女川原子力発電所保安規定審査資料	
資料番号	保-01(改1)
提出年月日	2023年12月19日

AOT延長等に用いる自主対策設備の削除に伴う 保安規定の変更について

東北電力株式会社

図1 変更箇所の抽出フロー

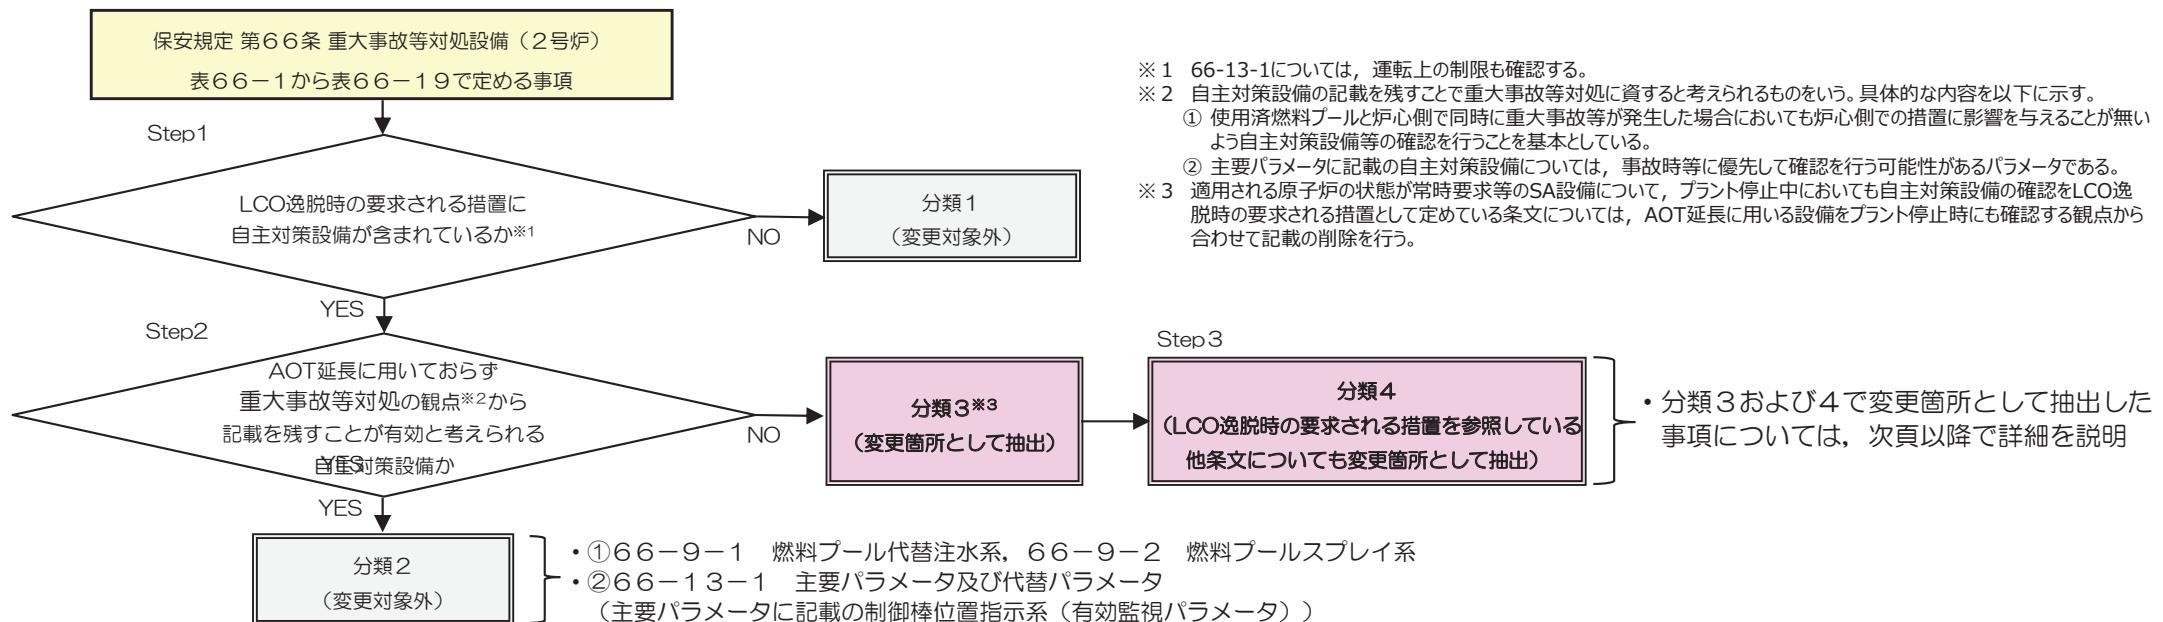
- 保安規定第66条 重大事故等対処設備(2号炉) 表66-1から表66-19について、LCO逸脱時の要求される措置から自主対策設備の記載を削除することを基本とする。
- ただし、AOT延長に用いておらず重大事故等対処の観点から保安規定へ記載を残すことが有効と考えられる自主対策設備は削除対象外と整理する。
- 今回の変更認可申請の中で変更する関連箇所について、以下の手順で抽出した。(抽出フローを図1に示す。)

手順	内容
Step 1	LCO逸脱時の要求される措置に、設置許可「技術的能力」における自主対策設備が含まれているかを確認する。 ^{※1}
Step 2	AOT延長に用いておらず重大事故等対処の観点 ^{※2} から保安規定への記載を残すことが有効と考えられる自主対策設備かどうかを確認する。
Step 3	上記整理で変更箇所として抽出されたLCO逸脱時の要求される措置が、他の保安規定条文において参照されているかどうかを確認する。

6. 本変更に伴う保安規定の適用時期

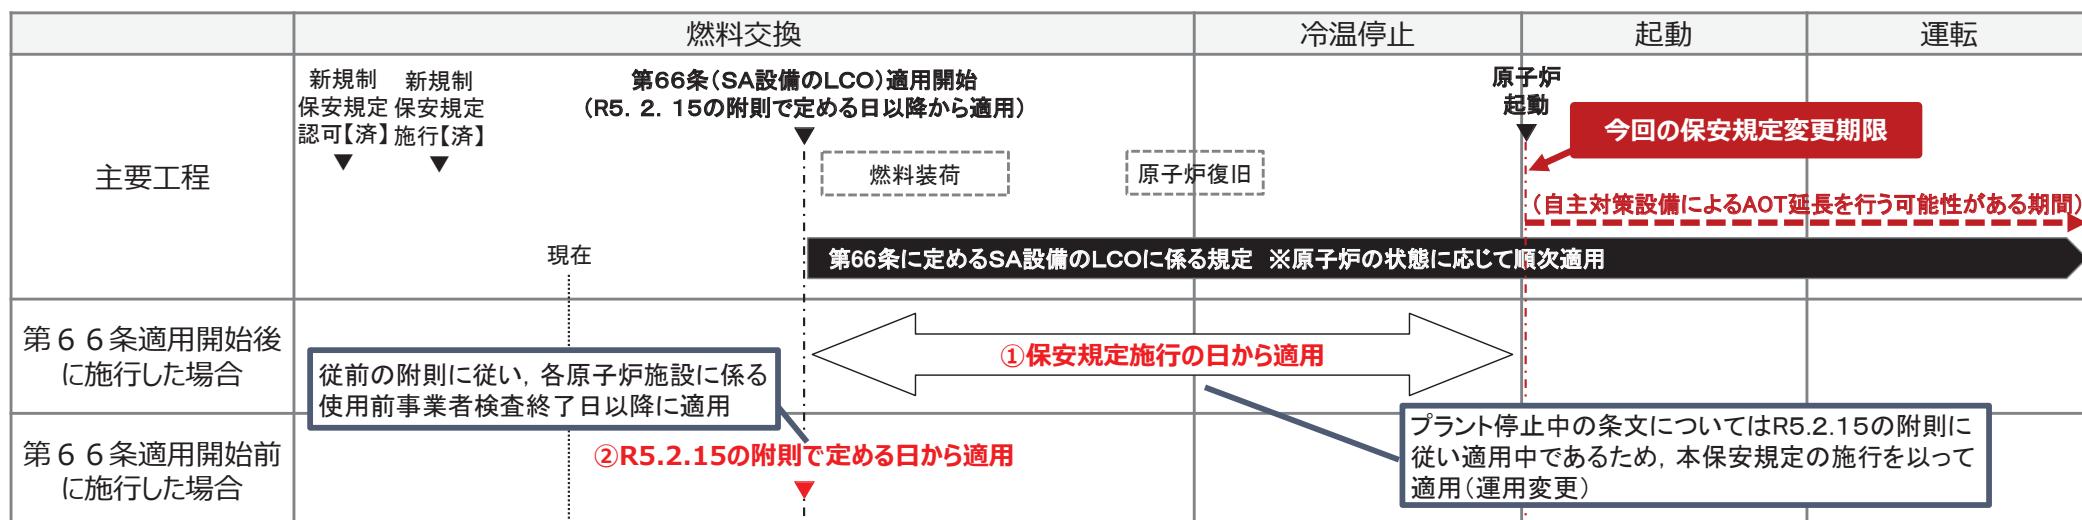
- 自主対策設備をプラント停止に係るAOT延長に用いている原子炉の状態は「運転, 起動, 高温停止」であるため, これらの状態に入る前までに保安規定の変更を行う。
 - なお, 第66条に定めるSA設備のLCOに係る規定は, 現在未適用であり, 令和5年2月15日の附則に定める日(各原子炉施設に係る使用前事業者検査終了日以降に適用する)から適用となる。
 - 上記を踏まえ, 施行時期に応じた下図のいずれかのタイミングで適用する旨を附則に定める。

① 2. 本規定施行の際、規定の適用については、原子炉の状態が「運転、起動、高温停止」となる前において、本規定施行の日から適用する。**②** ただし、本規定施行の日が附則（令和5年2月15日原規規発第2302152号）で定める日より前の場合は、当該附則で定める日から適用する。
